청주개신2지구 도시개발사업 A2블럭(1단지) 공동주택

사업계획승인변경

01.사업계획승인 변경사항 요약

구분	변경전	변경후	변경사유	비고
1	건축	장애인 등의 출입이 가능한 출입구 유효폭 0.8m	장애인 등의 출입이 가능한 출입구 유효폭 0.9m	도면오류

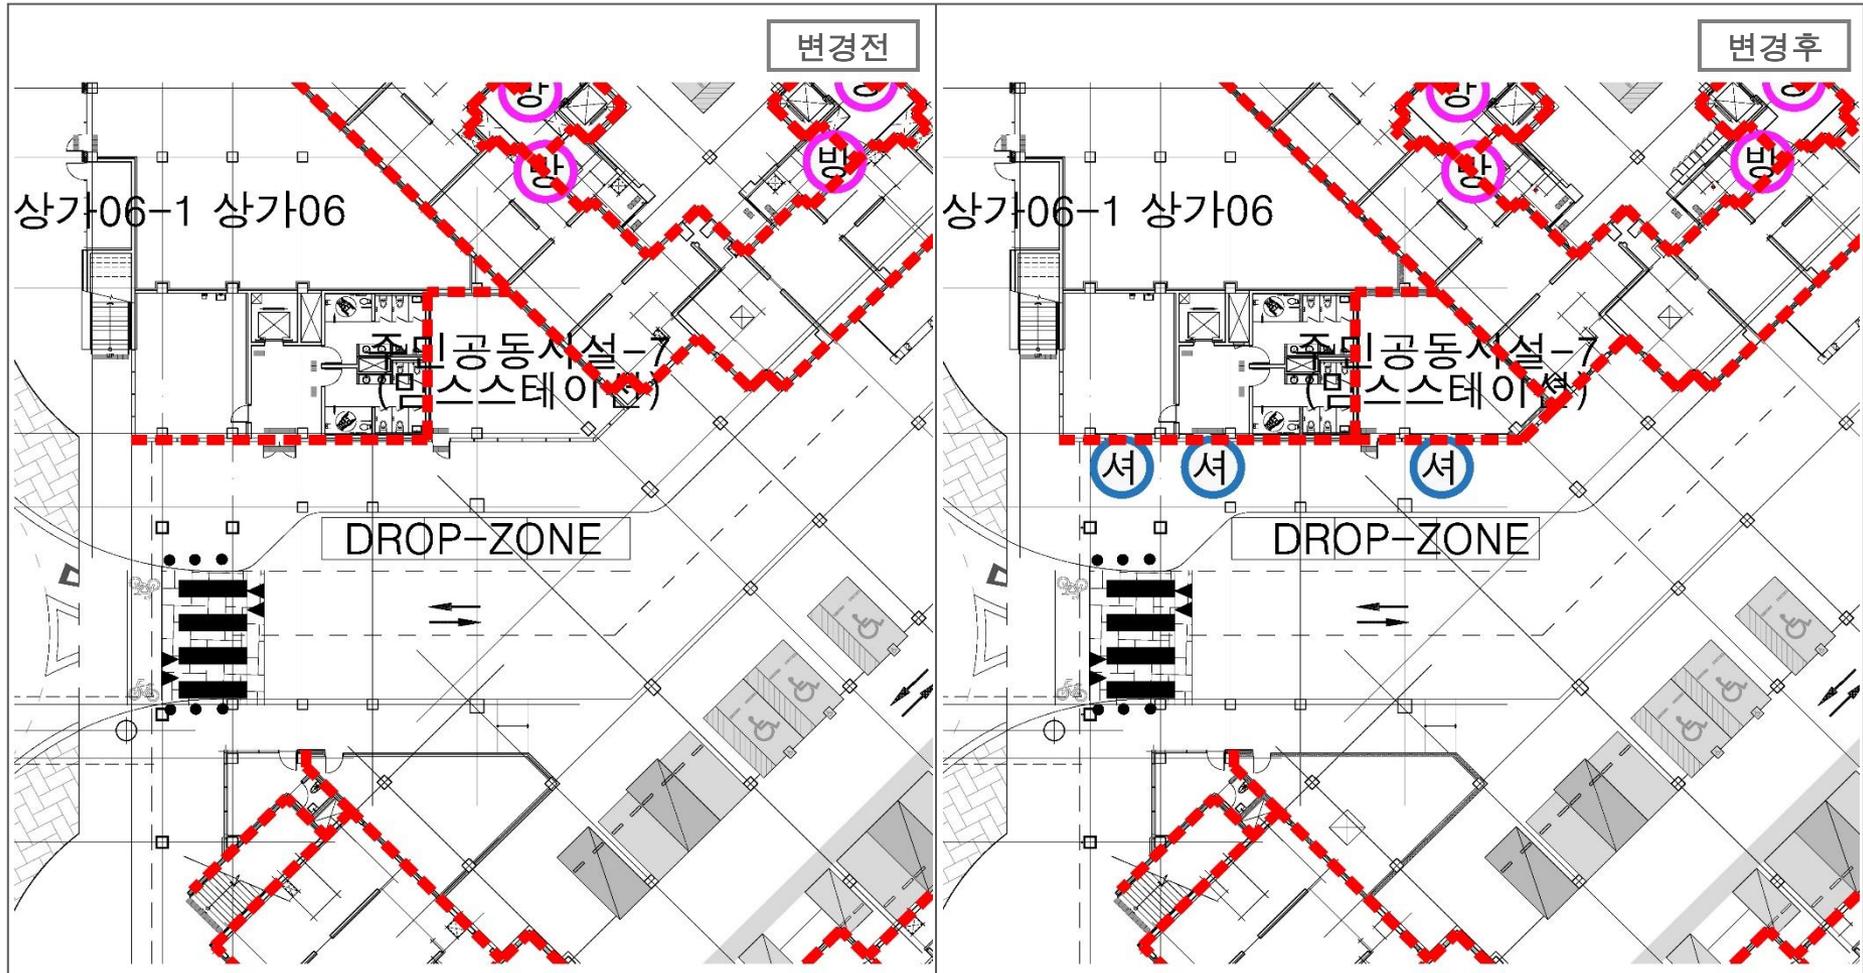
- 출입구(문) 우측 그림과 같이 통과 유효폭은 0.9m이상으로 하여야 하며, 출입구(문) 전면 유효거리는 1.2m 이상으로 하여야 한다.
- 연속된 출입문의 경우 문의 개폐에 소요되는 공간은 유효거리에 포함하지 아니한다.
- 출입구의 바닥면에는 문턱이나 높이차이를 두지 않는다.
